**Avis de la mission régionale d'autorité environnementale  
Projet de parc photovoltaïque au sol – lieu-dit « *du Mouna* »  
Commune de Badens (Aude)**

N° MRAe 2022APO32

Avis émis le 06 avril 2022

**Plan de masse extrait du permis de construire - réalisation Cnb. Archi**

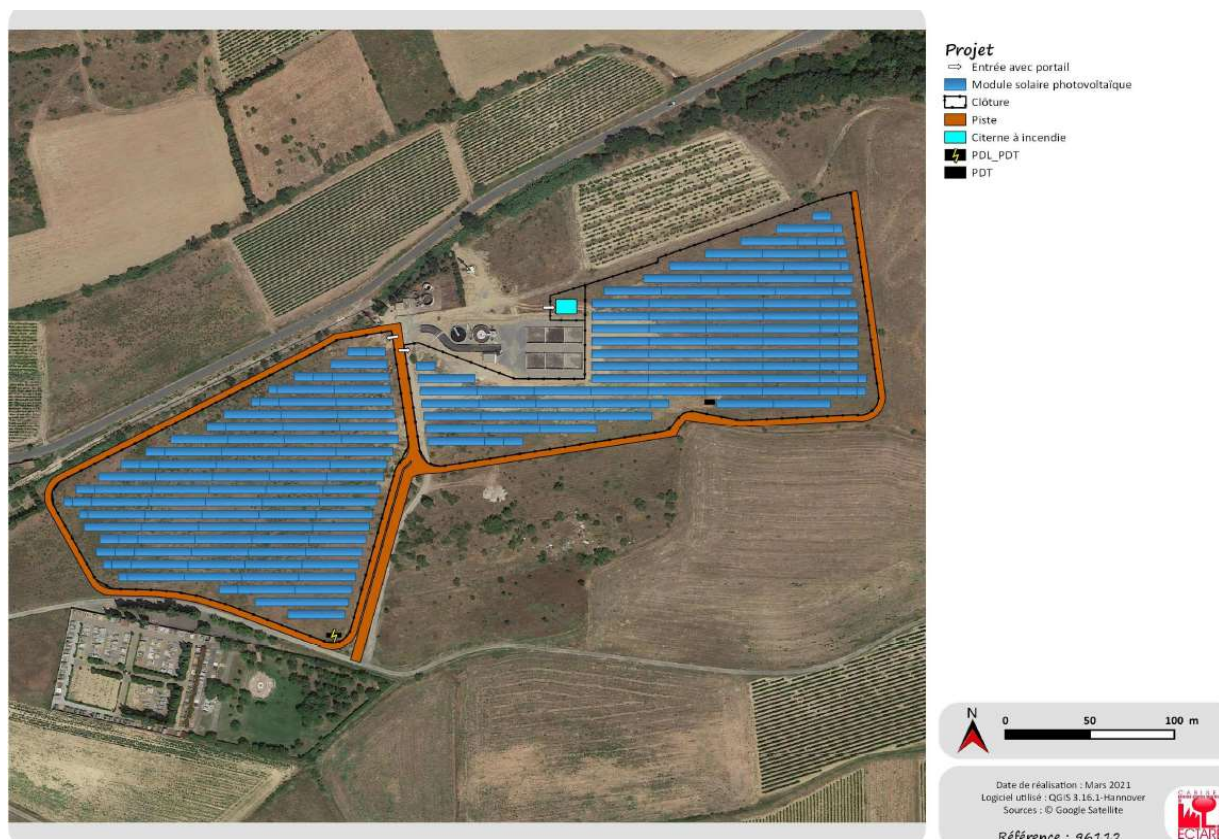
Le plan de masse ci-dessous présente la totalité des implantations. Le projet jouxte le cimetière et en son centre, la station d'épuration de la commune.
